### Vysvětlení zadávací dokumentace č. 1

V souvislosti se zadávacím řízením na veřejnou zakázku malého rozsahu na stavební práce „**Výměna oken na objektech ZŠ v České Lípě**“, zadávanou dle Směrnice rady města č. 3/2019, o zadávání veřejných zakázek, a uveřejněnou na profilu zadavatele pod ev. č. P23V0000017, dne 24.03.2023, zadavatel odpovídá na písemný dotaz dodavatele následovně:

#### 1. část VZ – Výměna oken ZŠ Partyzánská, 4. etapa

##### **Dotaz č. 1**

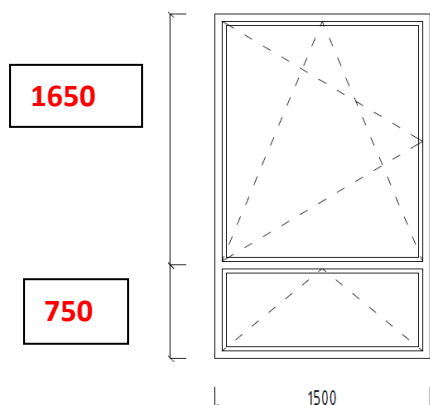
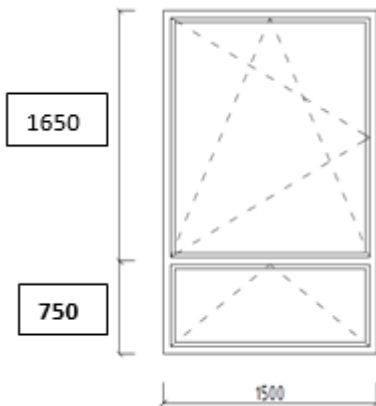
Dle „Výpisu“ zadávací dokumentace je požadováno:

Vzhledem k velikosti vrchního křídla, které je pro variantu jednokřídlového provedení nadrozměrné se dotazujeme, zda lze s ohledem na statickou únosnost celé výplně upravit členění na následující rozměr:

Na základě tohoto dotazu zadavatel ve spolupráci s projektantem prověřoval výše uvedenou skutečnost a dospěl k závěru, že na trhu jsou dodavatelé a výrobci, kteří jsou schopni dané požadavky zadavatele na členění oken splnit.

S ohledem na členitost objektu a na umístění okenních výplní ve 4. etapě výměny oken na ZŠ Partyzánská zadavatel bude akceptovat i upravené členění dle níže uvedeného vyobrazení, pouze však pod podmínkou, že toto členění bude použito na oknech ve výpisu oken označených jako W3, W4 a W9, a to v celkovém počtu 14 ks.
